**Van:** "Vierssen van M." <M.vanVierssen@reestenwieden.nl>  
**Aan:** "Tiny van Hoek (t.vanhoek@middendrenthe.nl)" <t.vanhoek@middendrenthe.nl>  
**Datum:** 8/30/2011 2:58  
**Onderwerp:** RE: Voorontwerp bestemmingsplan Landgoed Het Timmerholt te Westerbork  
**Bijlagen:** Situatieschets Timmerholt.doc

Op maandag 18 juli ontvingen wij van u het voorontwerp bestemmingsplan Landgoed Het Timmerholt te Westerbork (kenmerk ID: NL.IMRO.1731.Gagelmaat4WB-VO01, Projectnummer: 90183.01, d.d. 5 juli 2011).

Afbeelding 1: Dwarsdoorsnede ter hoogte van de plas.

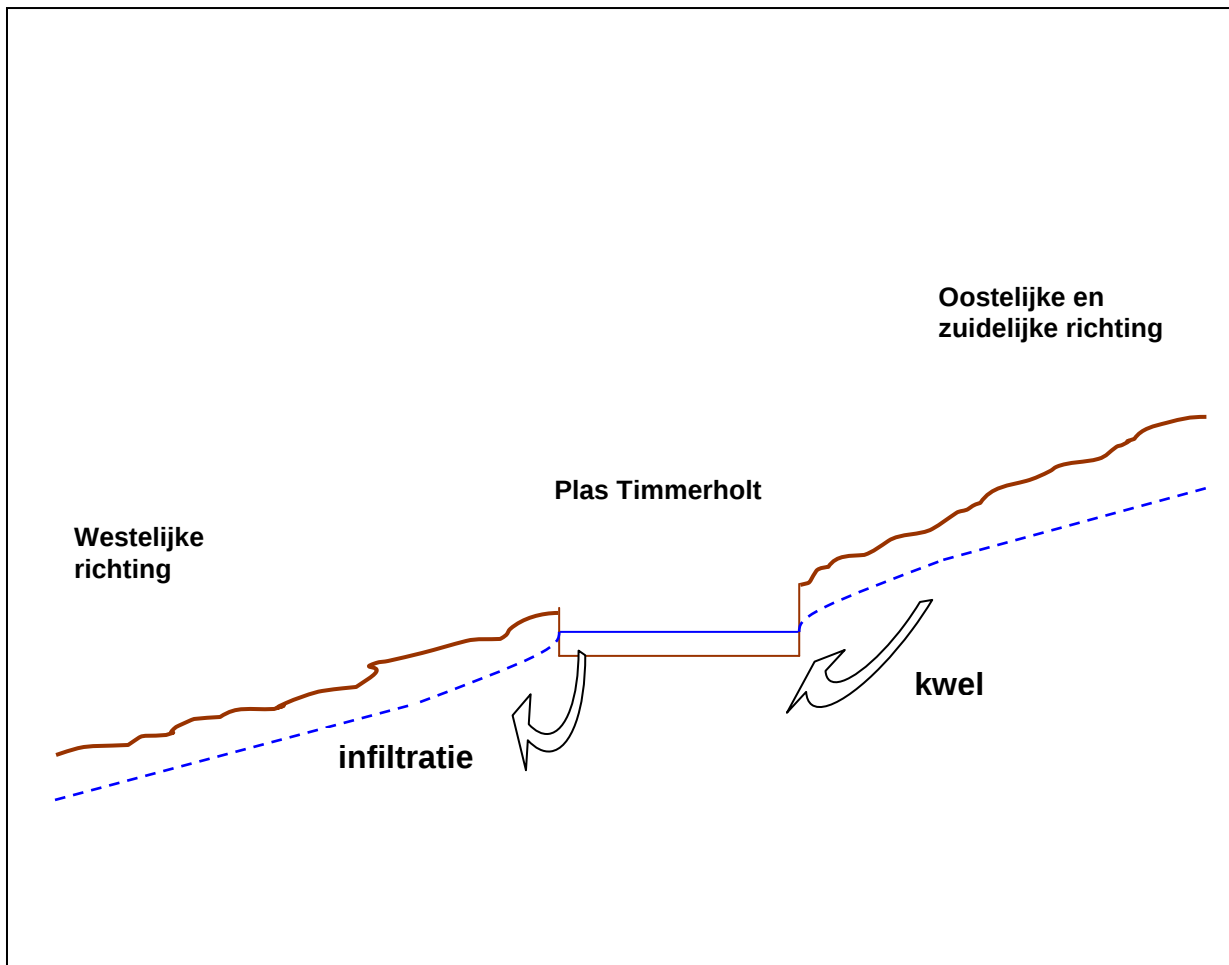
De uitbreiding vindt plaats in westelijke richting en daarover is in de notitie van de heer Hendriks specifiek het volgende opgenomen: "Wanneer de plas in westelijke richting wordt uitgebreid, dan zal de infiltratie toenemen. In droge perioden kan dit zelfs tot gevolg hebben dat de afvoer (op Oude Vaart) stopt en dat het plaspeil verder uitzaakt. " Deze situatie (waarbij er stilstaand water ontstaat dat opwarmt) kan zorgen voor kwaliteitsproblemen van het oppervlaktewater.

De geplande ontwikkeling houdt rekening met een toename van het areaal oppervlaktewater (aantal hectare). Er wordt onvoldoende rekening gehouden met de gevolgen van de peilstijging/ -daling. Onduidelijk is ook of er invloed op de omgeving is.

Ook een uitbreiding van de plas heeft gevolgen voor het plaspeil. Na uitbreiding zal, door verandering van de kwel-infiltratie situatie het peil van de plas omhoog of omlaag gaan. Met onderstaande dwarsdoorsnede is geprobeerd dit weer te geven.

Wanneer de plas in westelijke richting wordt uitgebreid, zal de infiltratie toenemen. Daardoor zal de afvoer van de plas (overstort) afnemen. In droge perioden kan dit zelfs tot gevolg hebben dat de afvoer stopt en dat het plaspeil verder uitzakt.

Uitbreiding in oostelijke of zuidelijke richting veroorzaakt juist een sterkere kwelstroom, waardoor de afvoer en/of plaspeil toe zal nemen. Hierdoor zal de grondwaterstand aan die kant ook verlagen, dus uitbreiding in die richting kan verdroging of droogteschade tot gevolg hebben.

Gezien de omvang van het project en de complexiteit van het oppervlaktewatersysteem raden wij aan om dit nader te beschouwen. Op dit moment kan er geen wateradvies worden gegeven omdat niet inzichtelijk is of alle consequenties inzichtelijk zijn gemaakt.
